# AREA DI RILEVANTE INTERESSE NAZIONALE DI BAGNOLI - COROGLIO (NA)

Infrastrutture, reti idriche, trasportistiche ed energetiche dell'area del  
Sito di Interesse Nazionale di Bagnoli - Coroglio

## PROGETTO DEFINITIVO

**RELAZIONE DI RISCONTRO ALLA RICHIESTA DI INTEGRAZIONI DELLA COMMISSIONE VIA E MIC**

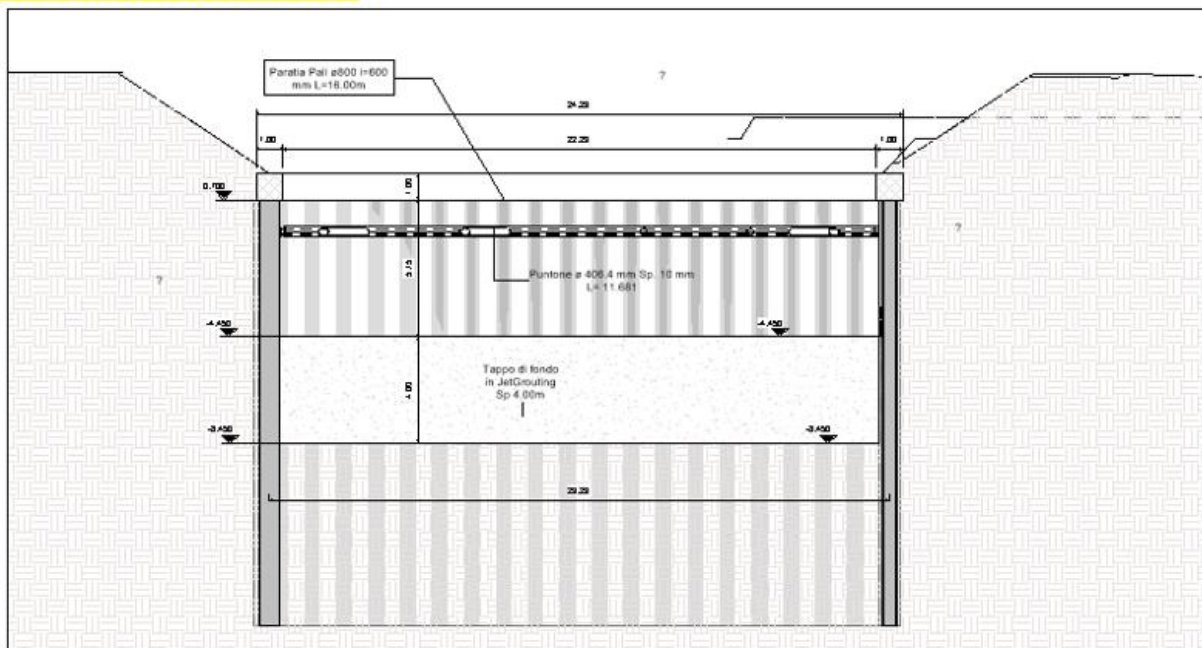
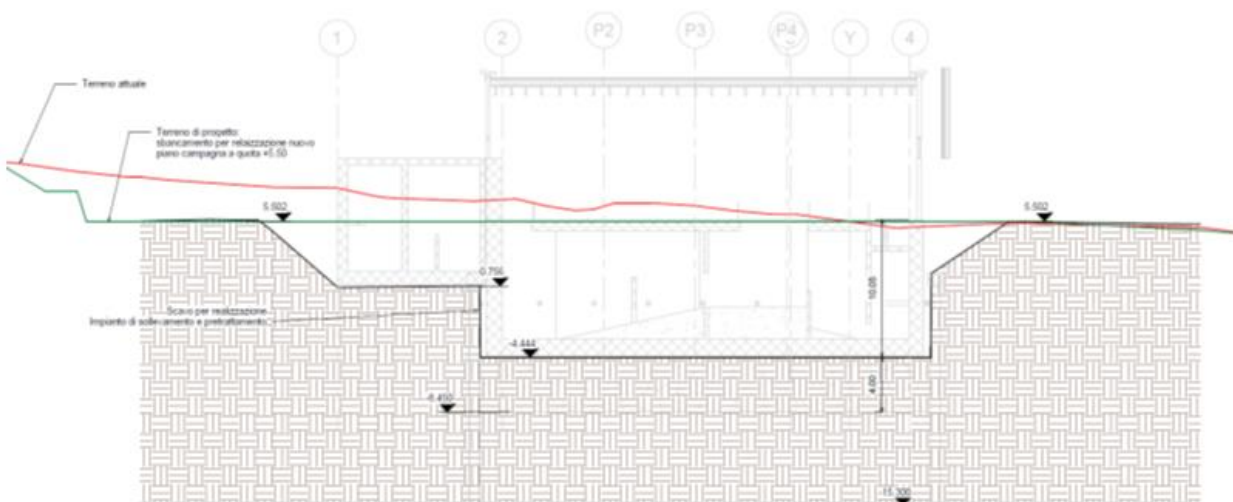
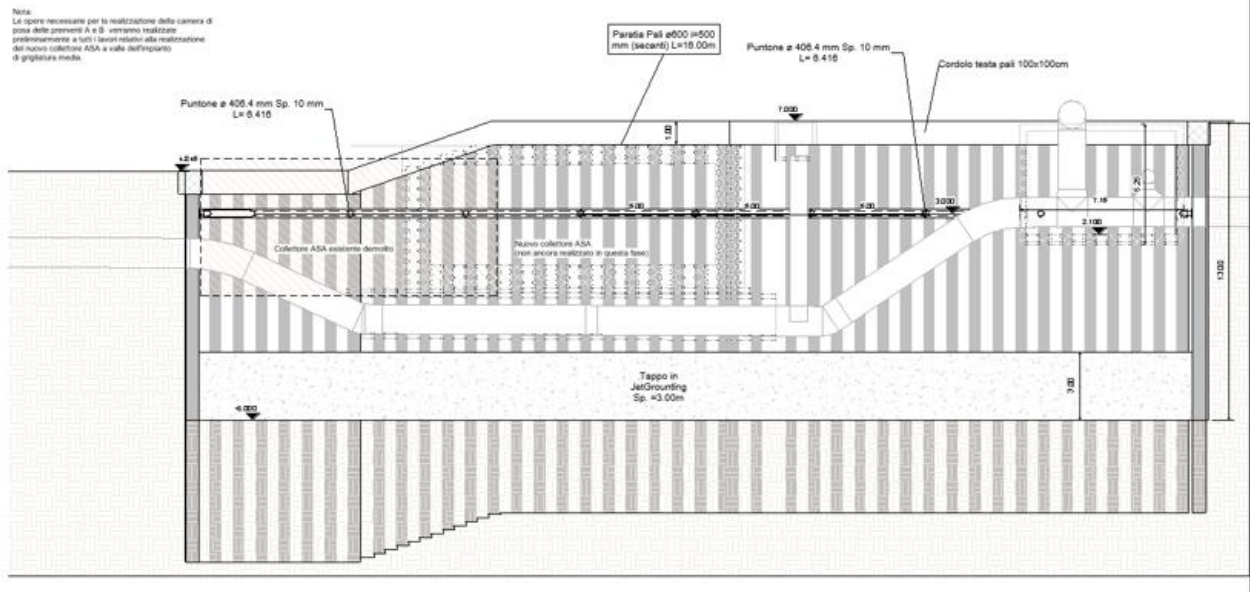
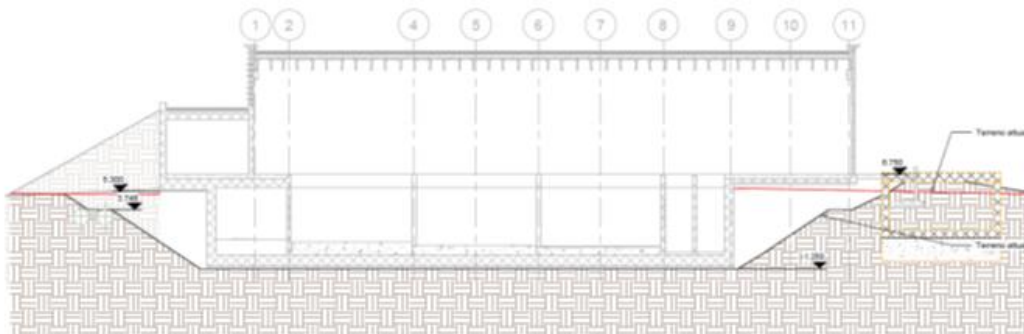
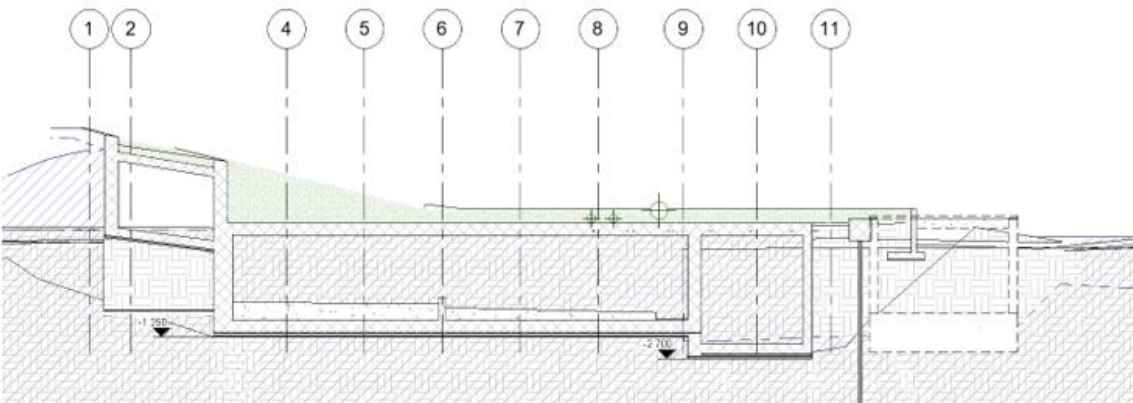
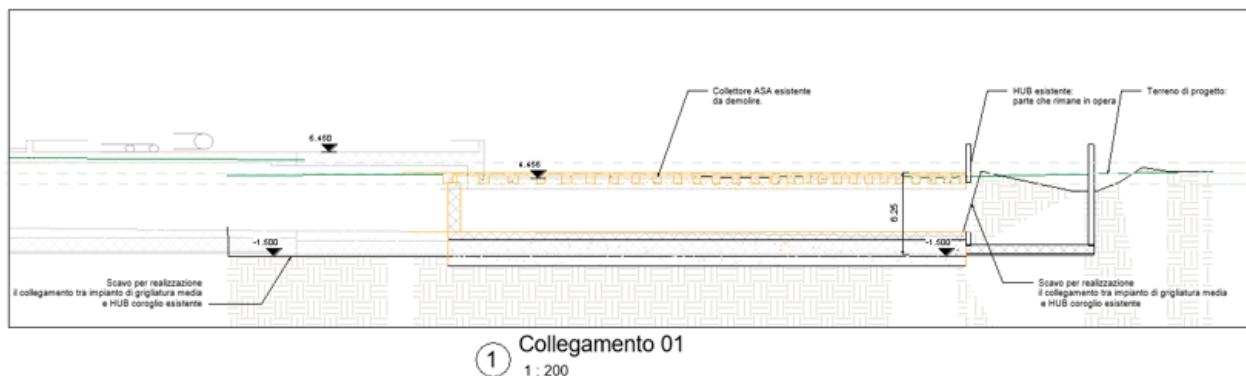
**OSS. 10.1 MASE:** *Atteso che negli elaborati forniti vengono indicati i livelli di falda ma non sono fornite sufficienti indicazioni in merito alla eventuale interferenza delle lavorazioni e delle opere in progetto con la stessa, si richiede di fornire una descrizione della potenziale interferenza delle lavorazioni e delle opere in progetto con la falda.*

I rilevamenti delle quote della falda ricavate dalla campagna di indagini geognostiche esperite e dall'analisi delle precedenti indagini effettuate nell'area, hanno consentito di definire la quota della falda sia nelle condizioni di lungo termine che di breve termine durante le fasi di cantiere. In linea generale le opere progettate presentano per la quasi totalità quote di fondo scavo assai prossime a quelle della linea di falda (circa 3,5 m dal p.c.). Pertanto, non sono stati previsti palancolati provvisori, ma soltanto l'aggettamento delle acque del fondo scavo tramite pompe di cantiere.

Fanno eccezione rispetto a tale approccio le opere che prevedono profondità maggiori, in particolare nell'ambito del nuovo impianto di sollevamento e del manufatto di attraversamento del collettore ASA da parte delle condotte prementi. In tali casi sono stati previsti una paratia di pali secanti di diametro DN800 e interasse 60 cm ed un tappo di fondo in jet grouting, dello spessore di 4 m per l'impianto di sollevamento e di 3 m per il sottoattraversamento delle prementi.

Nella tabella riportata di seguito sono indicate per ciascuna opera le quote della falda assunte nella progettazione e la presenza o meno di opere di confinamento della falda, l'elaborato di calcolo riportante le verifiche esperite.

**Localizzazione dell'opera di sbocco a mare dell'ASA**

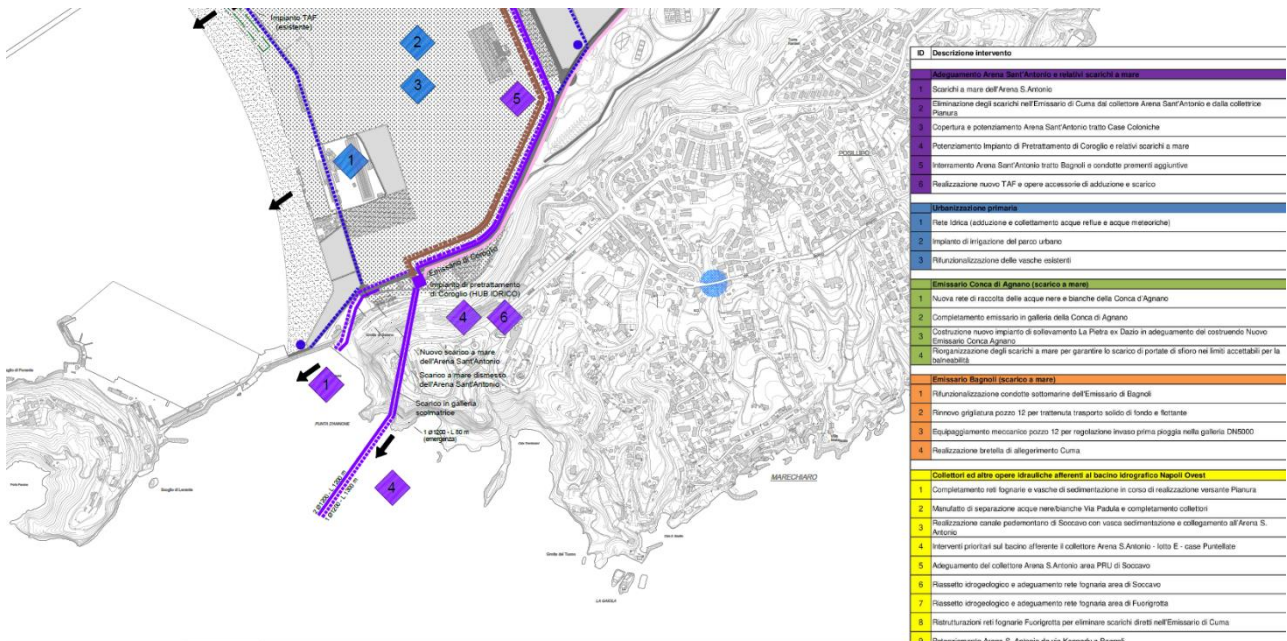
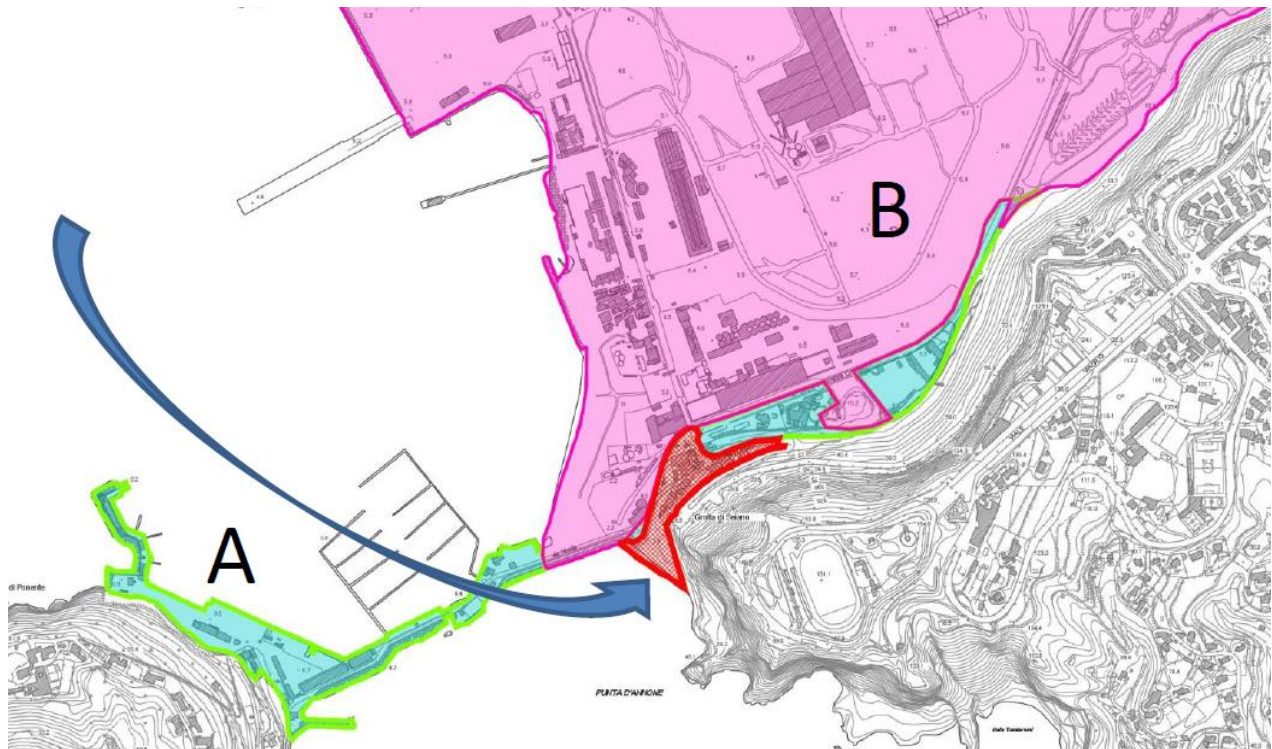
**OSS. 4 MIC:** *Proposte di diversa localizzazione, sistemazione, conformazione del nuovo sbocco dell'ASA. Valutazione di soluzioni con minore impatto visivo negativo, con riduzione sensibile delle parti a vista ed emergenti e valutazione complessiva degli impatti sul paesaggio con viste da e verso la collina, la costa e le principali emergenze paesaggistiche, dall'alto dai punti di vista panoramici e belvederi.*

Si rappresenta che nel Programma di Risanamento Ambientale e Rigenerazione Urbana (PRARU) del sito di Rilevante Interesse Nazionale Bagnoli-Coroglio, sottoposto a procedura VAS conclusa con DM 47/2019, è riportata la localizzazione dello scarico a mare dell'Arena Sant'Antonio a sud dell'istmo di Nisida, così come chiaramente evidenziato nell'immagine riportata di seguito. Tale localizzazione coincide con quanto previsto nel progetto in esame.

Tale localizzazione è riportata anche nel Masterplan Idrico, allegato n. 9 del PRARU -immagine di seguito-, consolidato nell'ambito dei tavoli tecnici svolti congiuntamente agli Enti territorialmente competenti e recepito dall'EIC nel Piano d'Ambito Regionale, che è stato approvato dal Comitato Esecutivo dell'EIC nella seduta del 22 dicembre 2021.

Si rappresenta, inoltre, che nella "Relazione sul dimensionamento dell'intervento di rigenerazione urbana del Programma di Risanamento Ambientale e Rigenerazione Urbana (PRARU)" dello Stralcio Urbanistico,

approvato con DPR del 06/08/2019, e più precisamente a pag. 5 del citato documento, è riportato che "...si evidenzia la necessità di prevedere anche la valorizzazione/recupero dell'area di circa 2 ha, individuata in planimetria e situata nel tratto antistante l'ingresso della Grotta di Seiano fino alla spiaggia di Cala Badessa. Tale area è necessaria alla realizzazione del completamento dello scarico a mare dell'Arena Sant'Antonio, per la gestione delle portate eccedenti e per la realizzazione della nuova viabilità di accesso a Nisida". Tale area, così come chiaramente evidenziato nell'immagine riportata di seguito, coincide con la localizzazione prevista, nel progetto in esame, del nuovo scarico a mare dell'Arena Sant'Antonio, a sud dell'istmo di Nisida.

Si rappresenta, infine, che nel parere MIBACT\_SABAP-NA|12/06/2020|0006016-P|, reso nell'ambito della Cds del PFTE Infrastrutture, viene riportato che "l'Ufficio, per quanto desumibile dagli elaborati prodotti, non ravvisa motivi ostativi a una favorevole valutazione alle opere di infrastrutturazione e servizi previste nel PFTE di seguito elencate:

Per tutto quanto sopra esposto si rappresenta, quindi, che la **localizzazione** del nuovo scarico a mare dell'Arena Sant'Antonio è coerente con quanto previsto dagli strumenti urbanistici vigenti e approvati e costituisce un **elemento invariante** all'interno del progetto definitivo delle infrastrutture.
